Questions et commentaires sur le projet de rénovation du terminal ferries du Naye, Saint-Malo

Résumé

Fig 6.2 : dessin de la passerelle (Source : Région Bretagne, Plan du Projet, diapo 53)

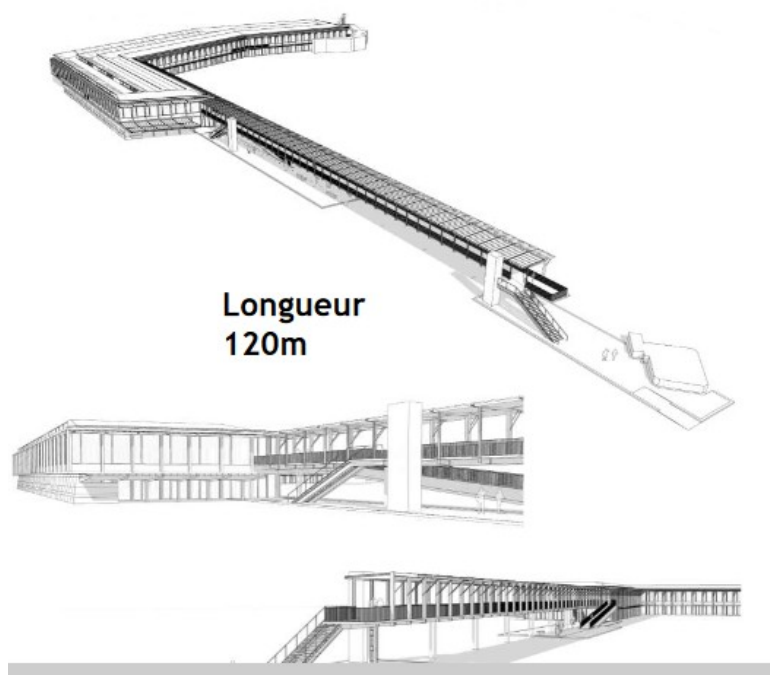
Comme indiqué ci-dessus cette implantation est approximative compte tenu du manque d'informations ; elle est toutefois suffisamment réaliste pour les besoins du présent document. Selon les documents disponibles cette passerelle monte jusqu'au plafond de l'étage du Terminal à une hauteur estimée à environ 8 m au-dessus du sol plus la surélévation compte tenu de la montée des eaux (¶ 6.5), estimation reposant également sur des observations et sur l'extrait ci-dessous de la diapo 49 du « Plan du projet » fourni par la Région (Fig 6.2B):

Le haut de la passerelle « coupe » le phare d'alignement existant à une hauteur mesurée sur place à très près de 8 m.

Fig 6.3B et 6.3B1 : passage couvert (avec passerelle élévatrice) déjà en place au port ferries de Saint-Malo Poste 2 (Brittanny Ferries).

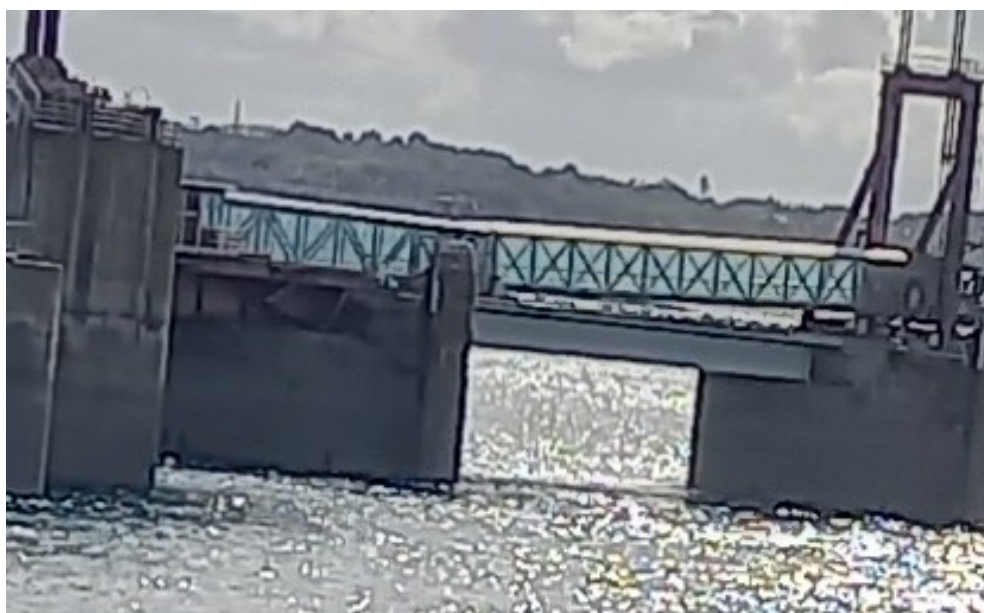
c) Les documents de la Région peuvent laisser à penser que cette passerelle sera d'une structure légère (verre?) avec armature métallique légère ne masquant pas le vue. Cette possibilité serait totalement rejetée par le Collectif : une double cloison vitrée est translucide mais pas transparente, à preuve la passerelle élévatrice en place ; Fig 6.3B.

Outre l'effet de miroir du verre et l'effet de l'orientation ENE – WSW de la passerelle très exposée aux rayons du soleil.

Et d'autant plus qu'à 4 m au-dessus du sol on ne doute que des protections sérieuses anti-chute seront intégrées, surtout dans un espace fortement exposé aux vents bretons.

Fig 6.3C

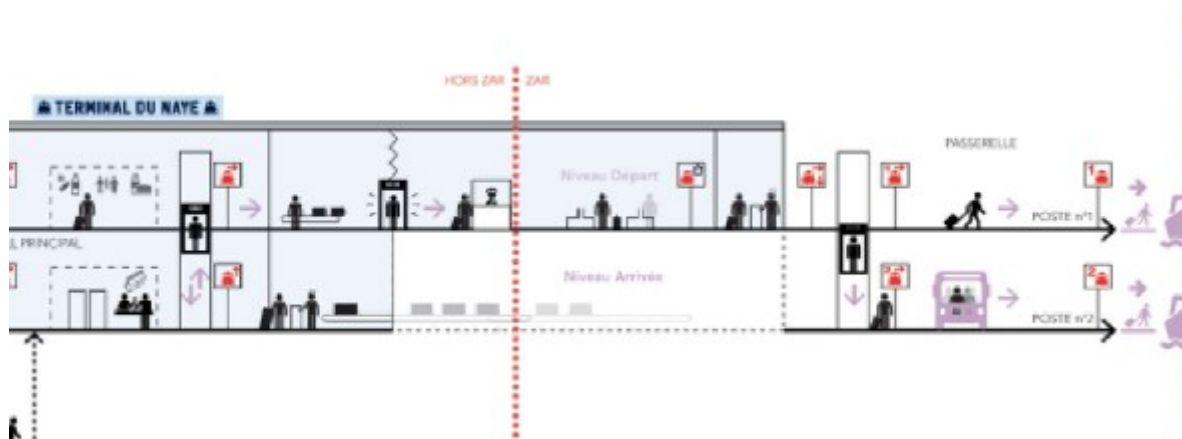
e) La passerelle dessert spécifiquement le Poste n° 1 (celui qui est actuellement utilisé par Condor Ferries, Brittany Ferries utilisant le Poste n° 2 – cf Fig 6.3B2), comme le montre Fig 6.3C ci-dessous.

Fig 14 A

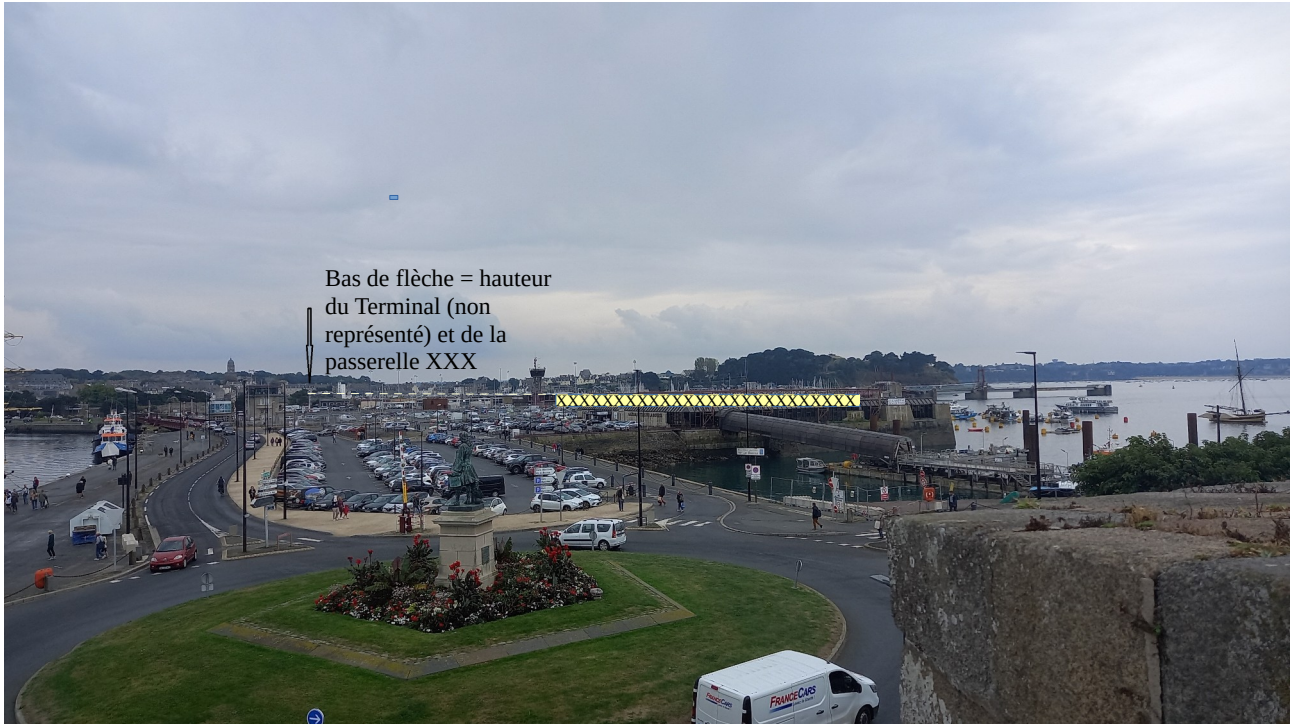
Fig 14 A : photo-montage de la perspective concernée par la passerelle vue du Bastion Saint-Louis (angle Sud-Est des remparts) :
